「原子炉圧力容器に対する供用期間中の破壊靱性の確認方法等の技術評価に関する  
検討チーム 第六回会合における日本電気協会への説明依頼事項」に対する回答

令和2年4月9日  
(一社)日本電気協会  
原子力規格委員会

1. JEAC4206-2016「原子炉圧力容器に対する供用期間中の破壊靱性確認方法」に関する追加質問

図 1-1 (1/2) 2007 年版の PTS 評価における各事象の状態遷移曲線の比較[1]

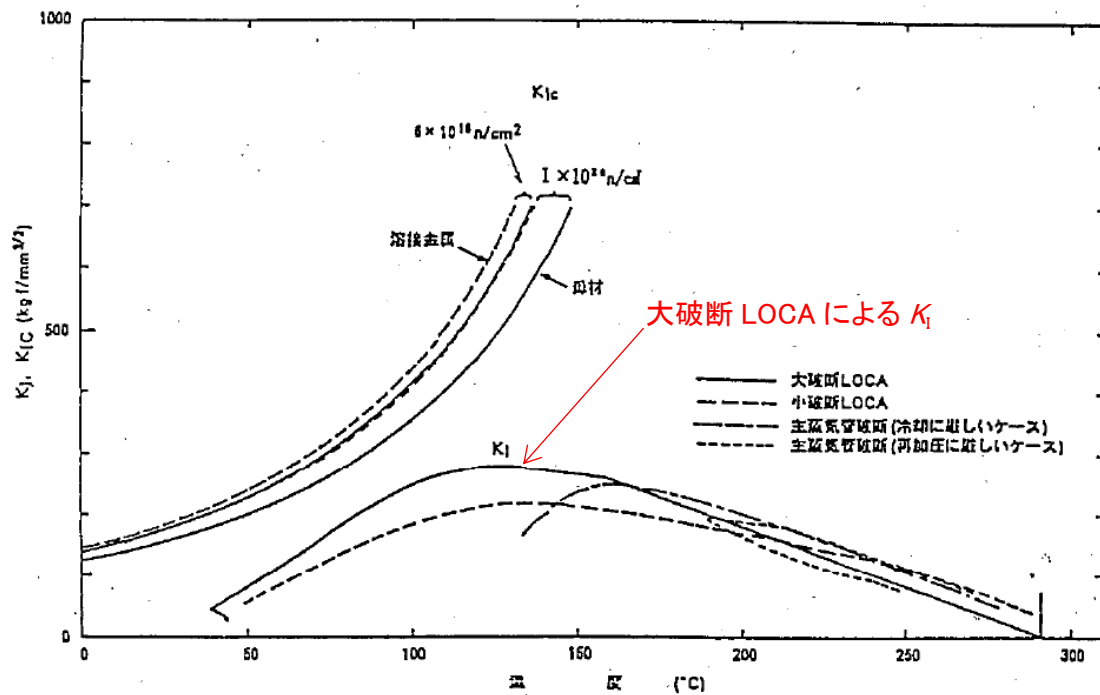
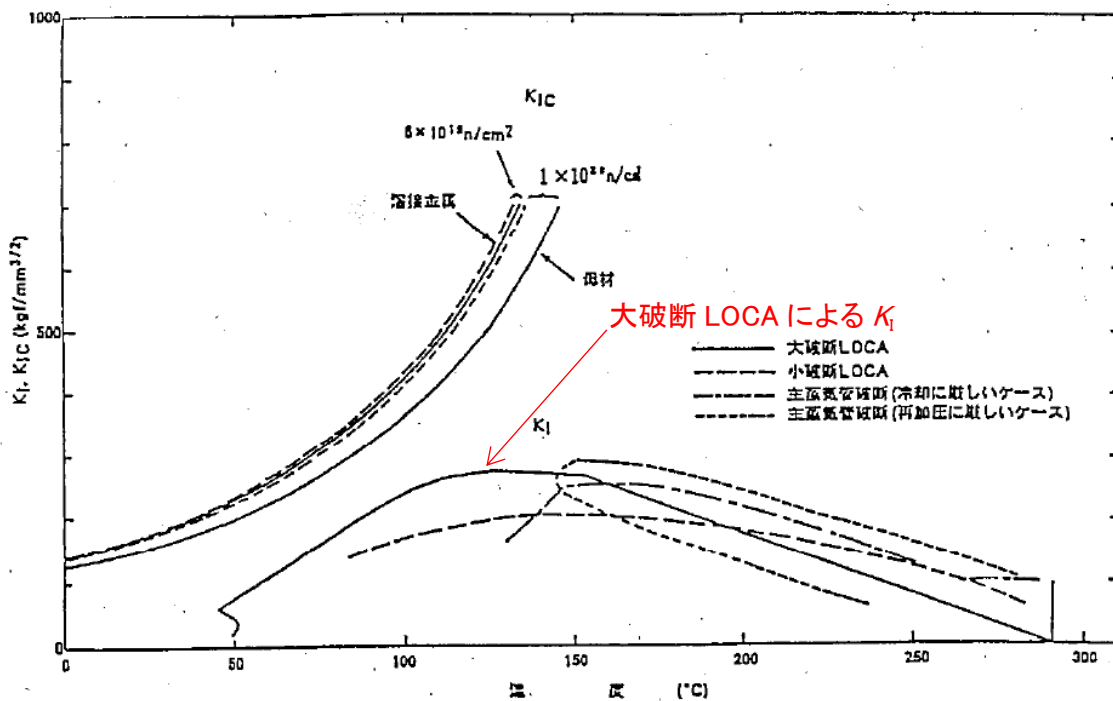
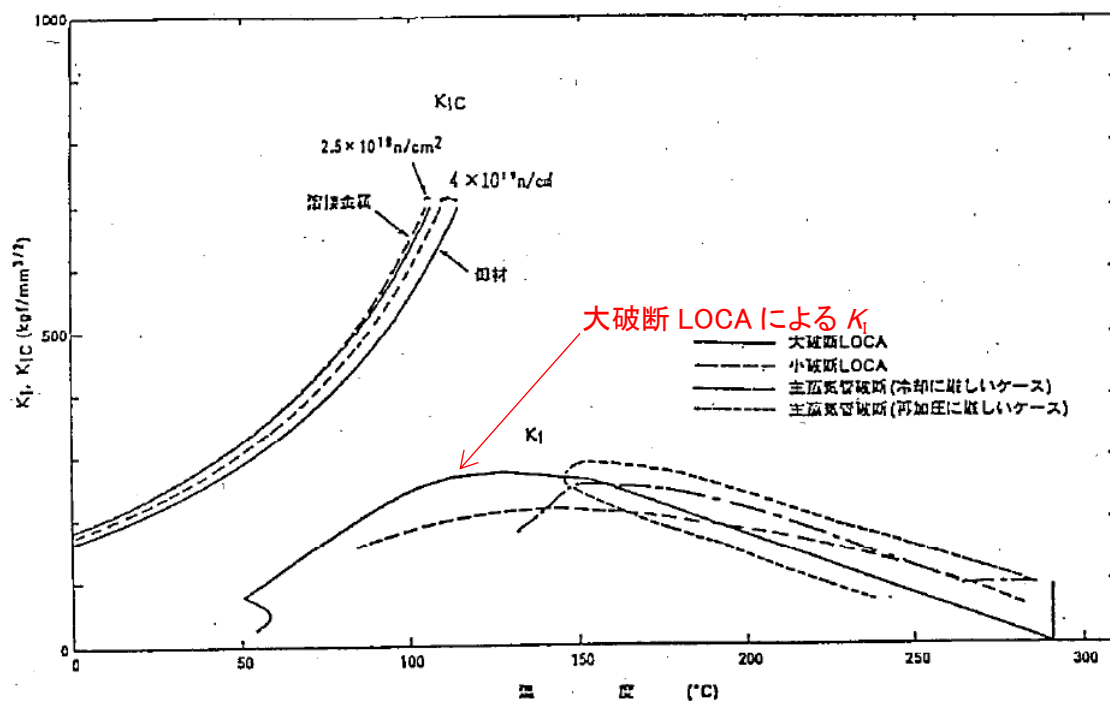
(1) PTS 状態遷移曲線の設定方法について JEAC4206-2007 から JEAC4206-2016 への変更点を説明してください。その際、JEAC4206-2016 における一般評価と詳細評価との対比を含んでください。

2016 年版では、2007 年版で不明確であった事項の明確化や実態に即したより精緻な評価の観点から、残留応力等の取扱い、非破壊試験結果を踏まえた最大仮想欠陥、応力拡大係数の算出に際してのクラッドの効果の考慮、有限要素法解析による応力拡大係数の算出等について見直しています。また、一般評価においては、大破断 LOCA が最も厳しい(図 1-1)ことを踏まえて、簡易的に保守的な評価を行う観点から、2007 年版の大破断 LOCA の過渡と同様に、原子炉圧力容器内面の接液水が1次冷却材の通常運転温度から安全注入水の水温まで瞬時に変化し、原子炉圧力容器内の圧力が事象発生直後に大気圧近傍まで変化する過渡を評価対象事象としています。

図 2-1 ダウンカマと炉心の水頭差による炉心注入の概念図

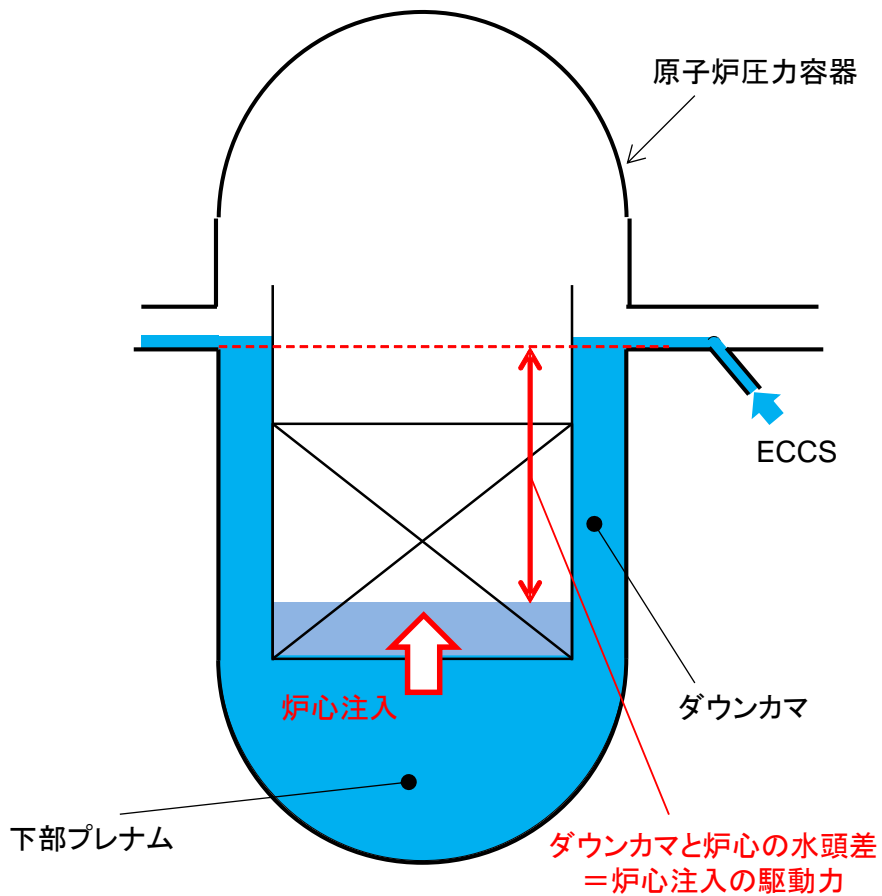
(2) RF4221 の PTS 状態遷移曲線の設定において評価対象事象では事故発生直後に大気圧に変化するとしても良いこととしている。一方で熱伝達率の設定では上向きの自然対流と下向きの強制対流を想定している。評価対象事象においてポンプ吐出圧力などを考慮せず、事故発生直後に大気圧に変化するとしても良いとしたことについて検討した内容があれば提示してください。

RF-4221 の一般評価では、簡易的に保守的な評価を行う観点から、大破断 LOCA を簡略化したものとして、原子炉圧力容器内面の接液水が1次冷却材の通常運転温度から安全注入水の水温まで瞬時に変化し、原子炉圧力容器内の圧力が事象発生直後に大気圧近傍まで変化する過渡を評価対象事象としています。非延性破壊が問題となる時点においては、以下のような状態にあることから、ポンプの吐出圧力は原子炉圧力容器内には負荷されないため、大気圧に変化するとして問題ありません。

- (1) 非延性破壊が問題となる温度まで原子炉圧力容器の温度が低下するのは、事象発生後数百秒以降となるが、事象発生後数十秒で原子炉圧力容器の圧力は大気圧近傍まで低下している。
- (2) この事象発生後数百秒の時点では、非常用炉心冷却系統(ECCS)からの注水により下部プレナム及びダウンカマが満水となり、ダウンカマと炉心の水頭差によって炉心下向きの流れが形成されて炉心が冷却される(図 2-1 参照)。
- (3) ダウンカマ満水以上の余剰注入水は破断口から流出することから、ポンプによりダウンカマ部が加圧されることはないため、ポンプ吐出圧力は原子炉圧力容器内には負荷されない。

図 4-1 軸方向継手と周方向継手の溶接残留応力の比較  
(運転条件負荷後, 室温)

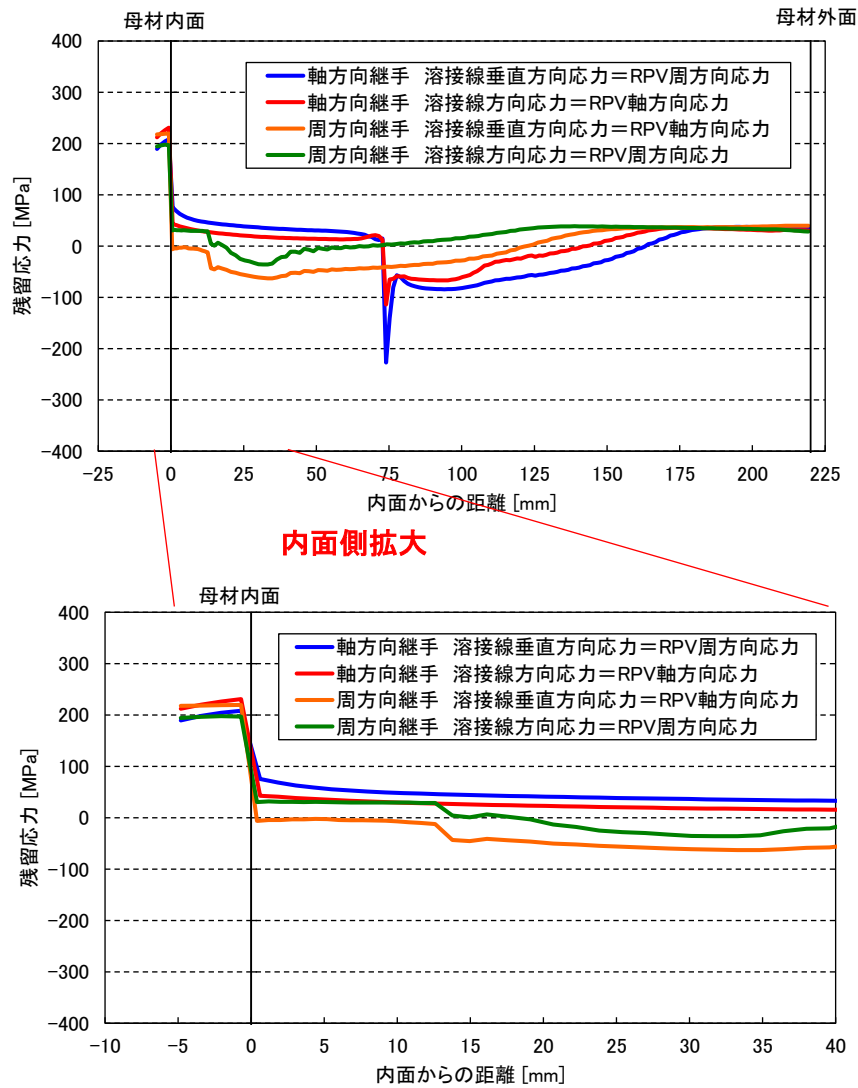
(4) 詳細評価における仮想欠陥の方向について、周方向の溶接に対して軸方向の欠陥を想定しなくても良いとした理由を提示してください。

2007 年版では溶接残留応力を考慮しておらず、熱応力は周方向と軸方向で同程度であるのに対し、圧力に対しては周方向応力が高いことから、母材及び溶接金属のいずれも保守的に軸方向の欠陥を想定していました。2016 年版では、溶接金属に対して継手溶接による溶接残留応力を考慮することとしましたが、図 4-1 の継手溶接による板厚内の残留応力分布の例に示すように、内面近傍では周方向の残留応力が高めであるものの、板厚内部ではいずれの応力が高いとは言えないため、最大仮想欠陥からの脆性破壊発生後、板厚内の亀裂の伝播や停止まで評価する詳細評価においては、いずれの方向の欠陥が保守的とは言えません。したがって、詳細評価における溶接金属の最大仮想欠陥の方向については、上記の発生し得る欠陥の性状を考慮して溶接線方向の欠陥を想定することとしています。
